Venice LNG S.p.A. Marghera, Italia

Deposito Costiero GNL a Marghera

HAZOP Report

Doc. No. P0000556-2-H32 Rev. 0 – Gennaio 2018

P&ID SERBATOIO DI STOCCAGGIO GNL

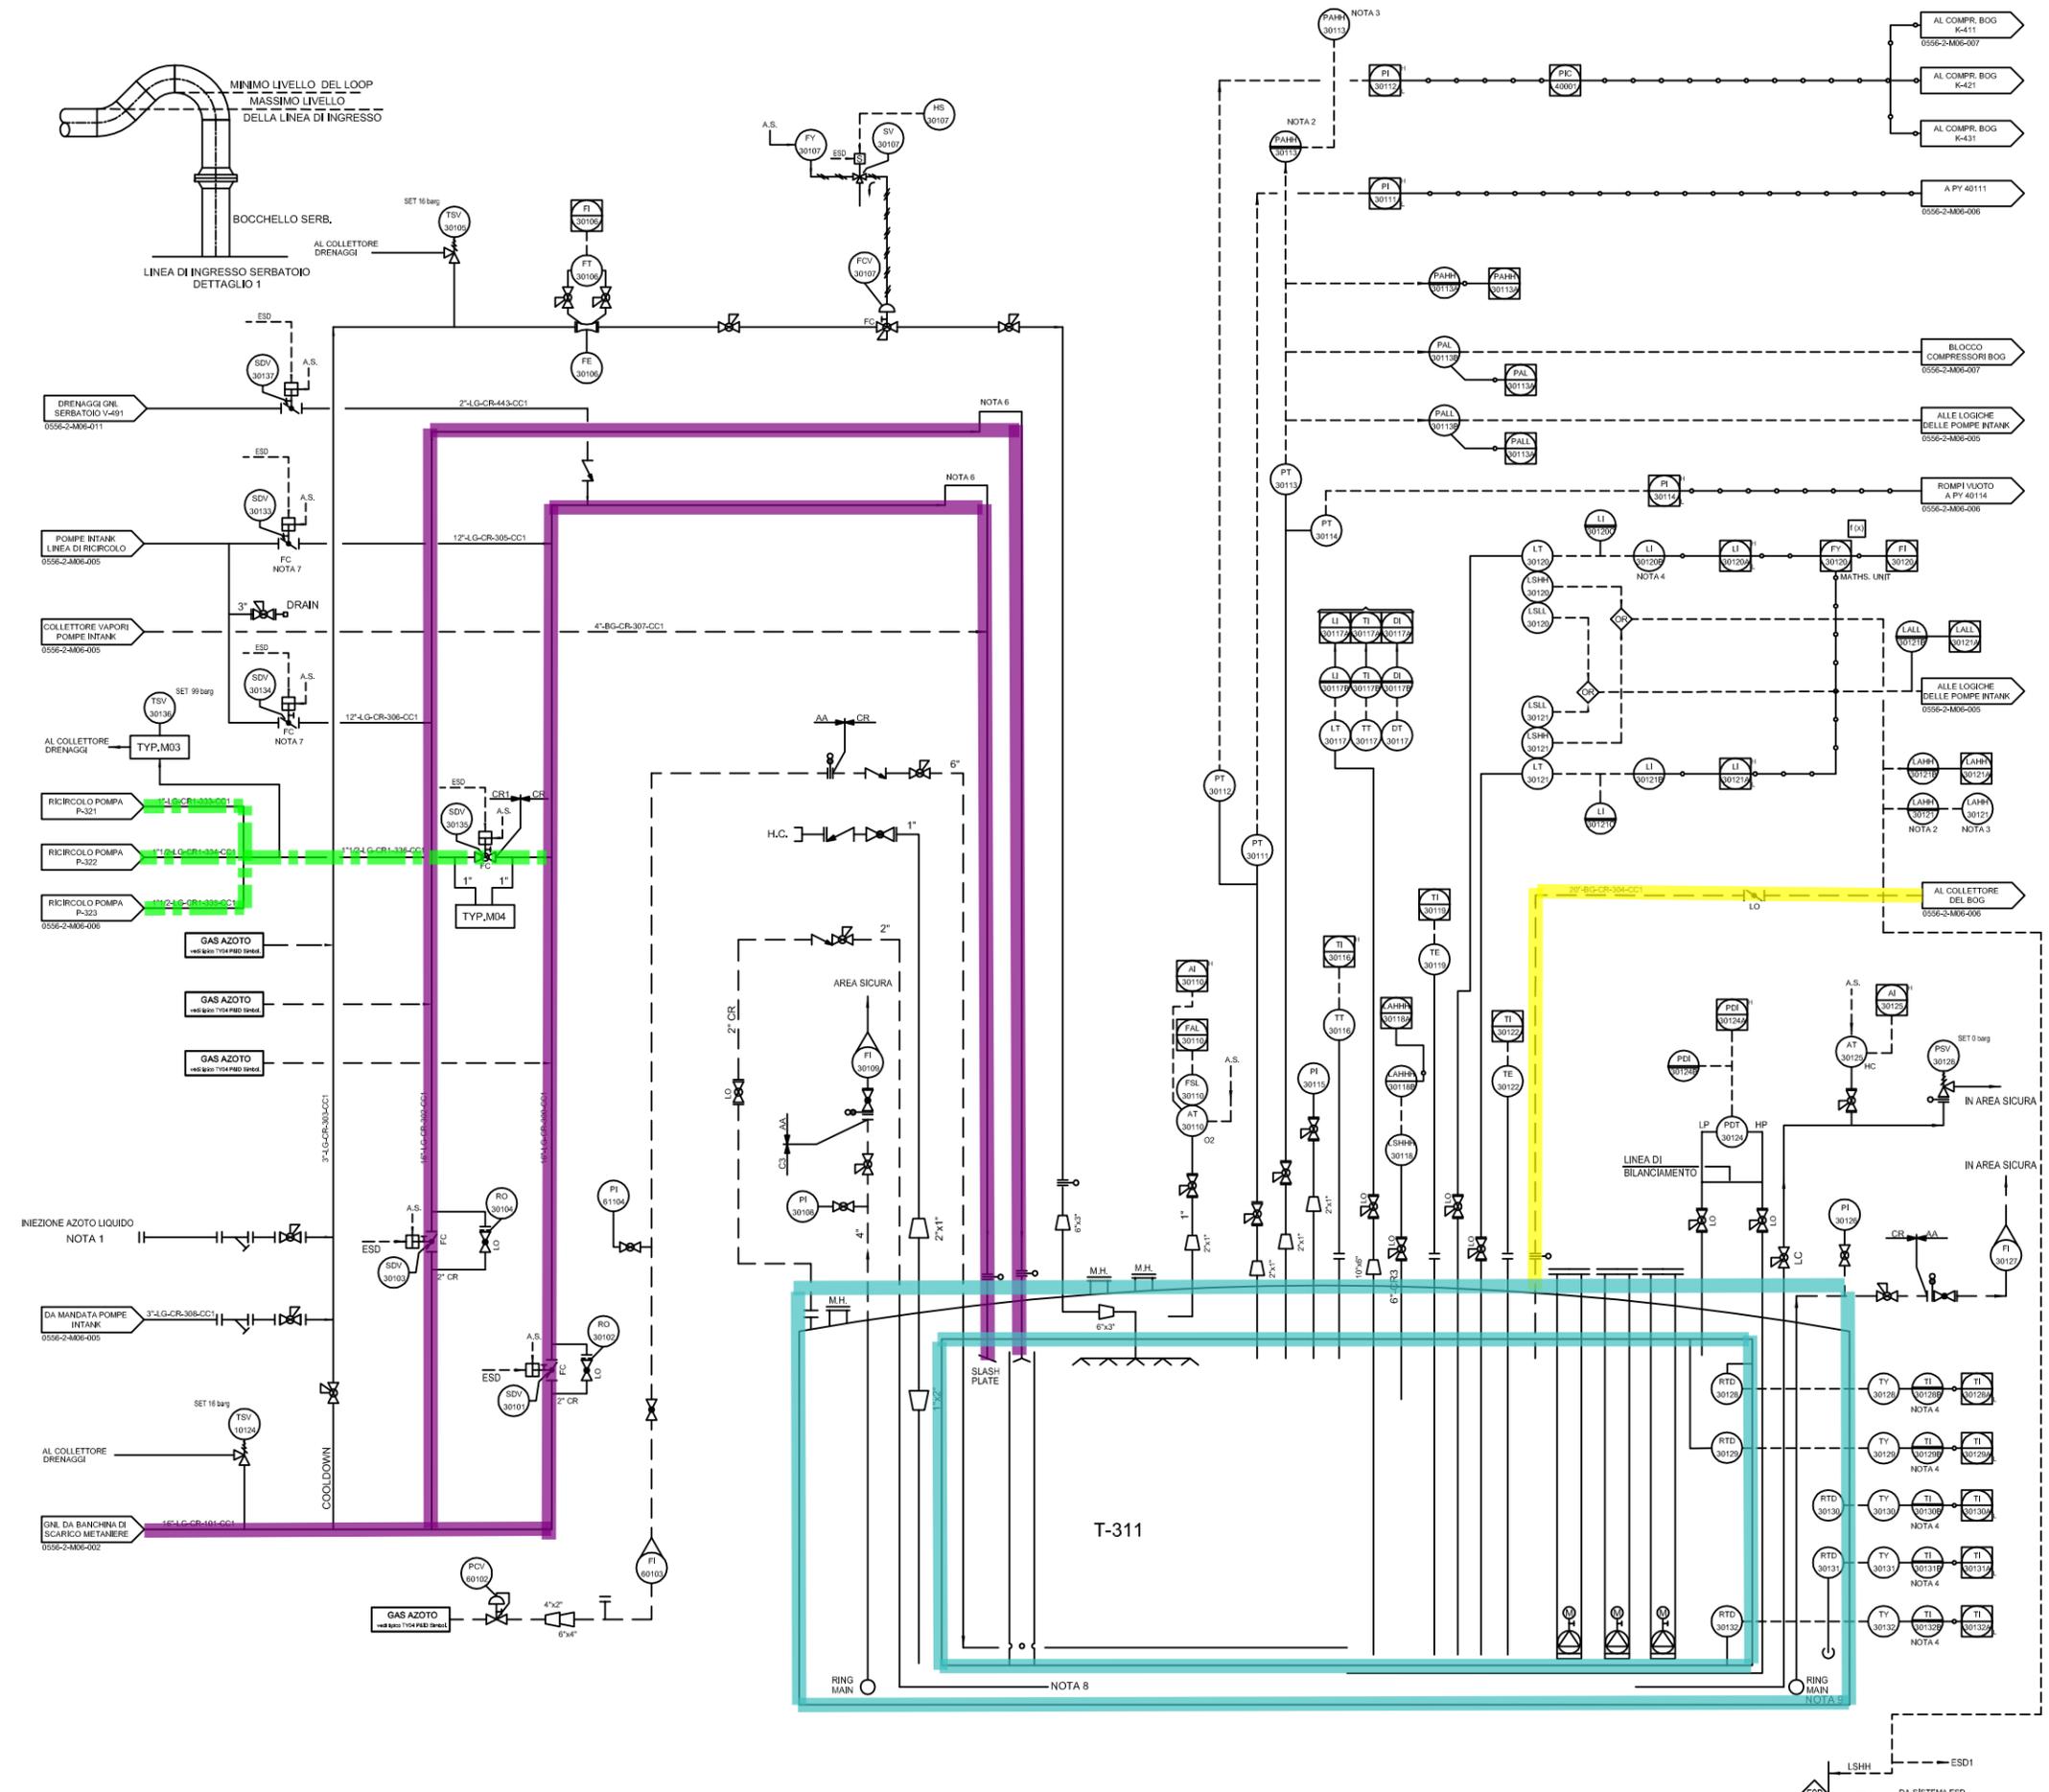
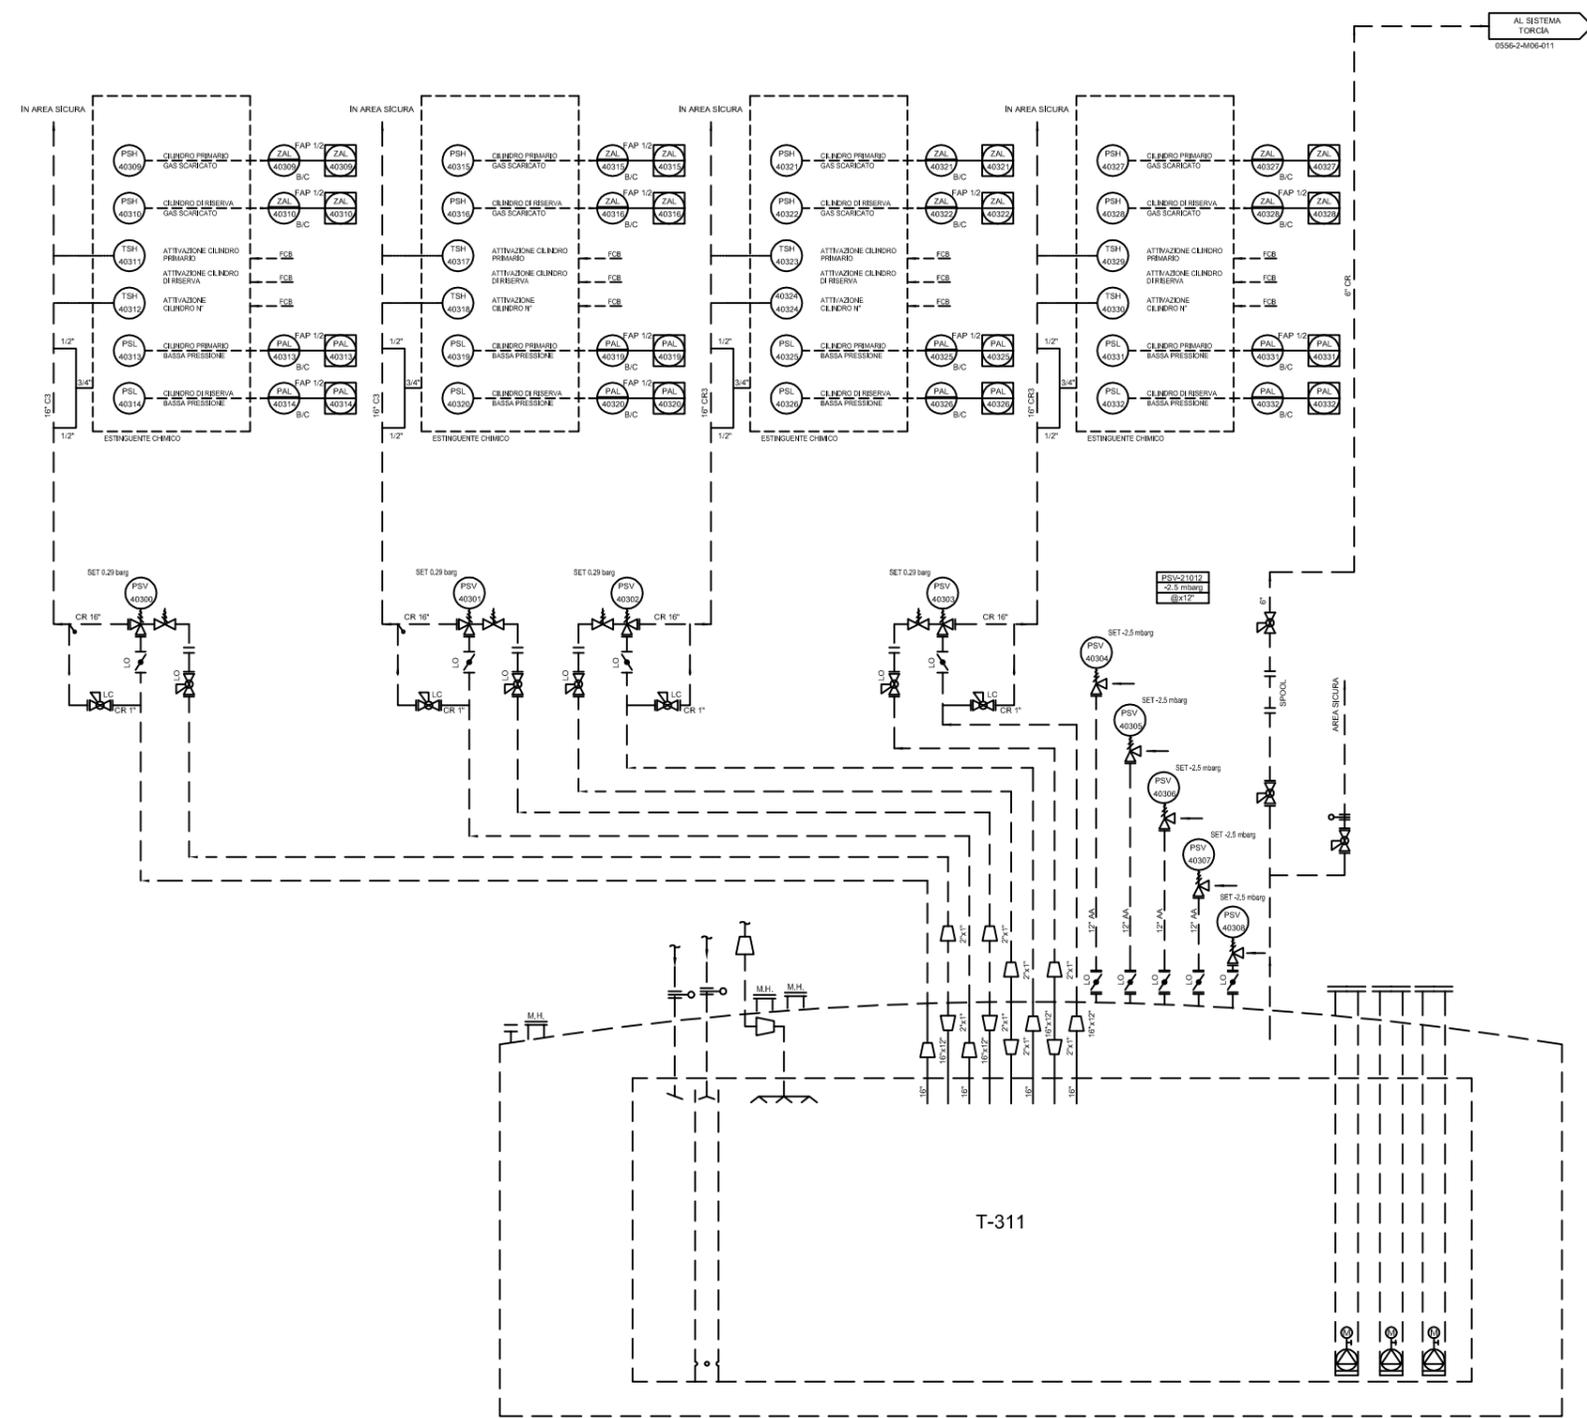
GW	DEVIATION	CAUSES	CONSEQUENCES	SAFEGUARDS	RECOMMENDATIONS	BY
More	Higher Level	Errore Operatore durante operazione di scarico da Nave, che non interrompe lo scarico al raggiungimento dell'alto livello	Potenziale traccimazione di GNL dal serbatoio metallico nella intercapedine fra metallo e calcestruzzo	LAH-30120 LAH-30121 LAHH-30120 e LAHH-30121 LSHH-30121 che ferma pompe nave (logica 1oo2 fra LSH-30120 e LSH-30121) e attiva ESD. LAHHH-30118A	10. Modificare il tag del LAHH-30118A (eliminare A/B)	Rina Consulting

GW	DEVIATION	CAUSES	CONSEQUENCES	SAFEGUARDS	RECOMMENDATIONS	BY
More (cont.)	Higher Level (cont.)	Errore Operatore durante operazione di scarico da Nave, che non interrompe lo scarico al raggiungimento dell'alto livello (cont.)	Potenziale invio di GNL liquido a linea BOG con conseguente danni ad apparecchiature e compressori.	Vedi sopra		
Less	Lower Level	Errore Operatore durante operazione di carico bettoline o autocisterne, che non interrompe il carico quando il livello scende sotto il minimo	Potenziale danneggiamento pompe	LAL-30120 LAL-30121 LALL-30121 LSLL-30121 che ferma pompe intank (logica 1oo2 fra LSLL-30120 e LSLL-30121).

DEVIATION	RECOMMENDATIONS	BY
Higher Level	10. Modificare il tag del LAHH-30118A (eliminare A/B)	Rina Consulting

P&ID INTERCONNESSIONI

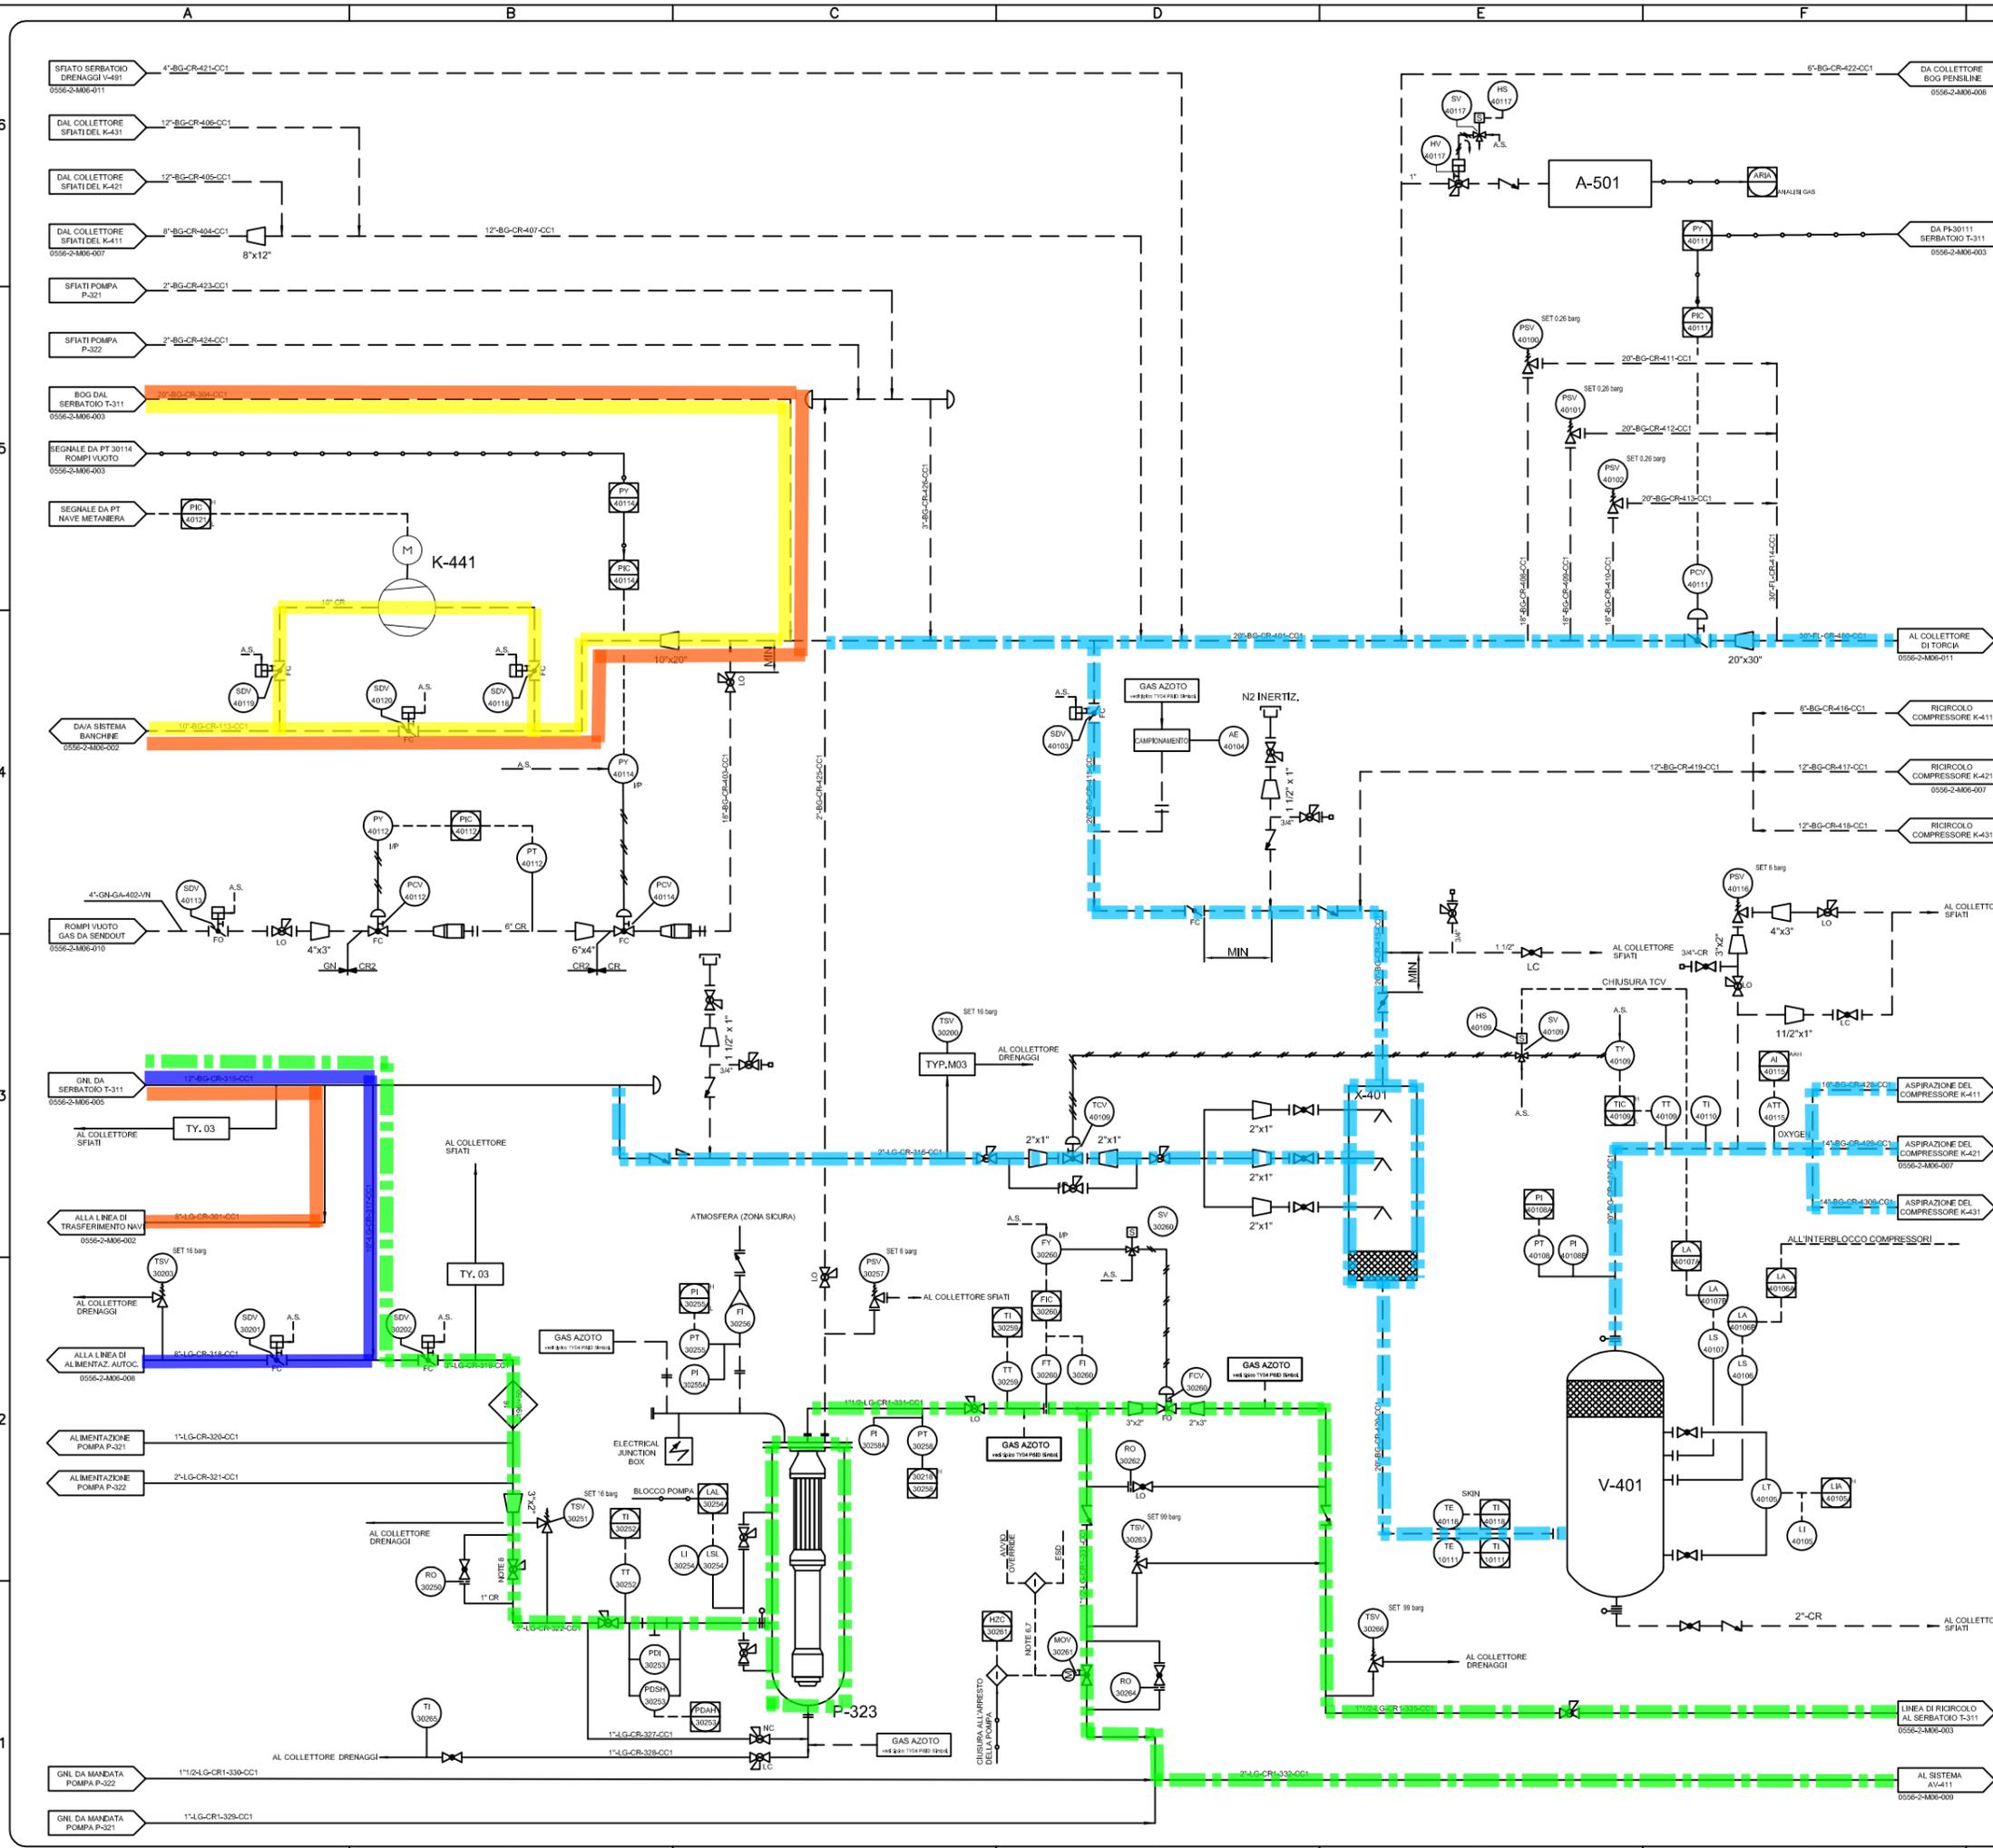
GW	DEVIATION	CAUSES	CONSEQUENCES	SAFEGUARDS	RECOMMENDATIONS	BY
No	No Flow di GNL	Chiusura spuria SDV-30165 (valvola FC)	Mancato carico a autocisterne o altre utenze. Minimo flusso a pompe garantito attraverso linea da 8" no. 312.	FAL-50100 (su Baia BC-501, analogo per le altre)	11. Considerare la necessità del by-pass intorno a SDV-30165	Rina Consulting
		Errore Operativo e valvola manuale 12" su linea 315 chiusa per errore	Mancato carico a autocisterne o altre utenze. Minimo flusso a pompe garantito attraverso linea da 8" no. 312.	FAL-50100	12. Considerare di aggiungere un Disco 8 sulla valvola da 12" (sulla flangia a valle) per permettere eventuali manutenzioni sulla linea	Rina Consulting
		Chiusura spuria SDV-30201 (valvola FC)	Mancato carico a autocisterne o altre utenze. Minimo flusso a pompe garantito attraverso linea da 8" no. 312.	FAL-50100		
		Errore Operativo e valvola manuale 4" su linea 511 chiusa per errore	Mancato carico alla autocisterna in esercizio (BC-501)	FAL-50100

Malfunzionamento di FIC-50101 che chiude FCV-50103 (FO) e FCV-50102 (FC)	Mancato carico alla autocisterna in esercizio (BC-501)	FAL-50100	13. cambiare FCV-50103 in FC	Rina Consulting

14. Spostare lo stacco del ricircolo a monte di FT-50100 (per misurare l'effettivo sendout alla cisterna)	Rina Consulting
					15. Aggiungere allarmi H e L su FIC-50101	Rina Consulting
		Chiusura spuria SDV-50104 (valvola FC)	Mancato carico alla autocisterna in esercizio (BC-501)	FAL-50100	16. Cambiare SDV-50104 in HV-xxx e aggiungere una SDV dedicata a ESD	Rina Consulting
		Malfunzionamento di P-312 (quando in esercizio per carico autocisterne)	Mancato carico a autocisterne o altre utenze.	FAL-50100		
				Monitoraggio dello status della...
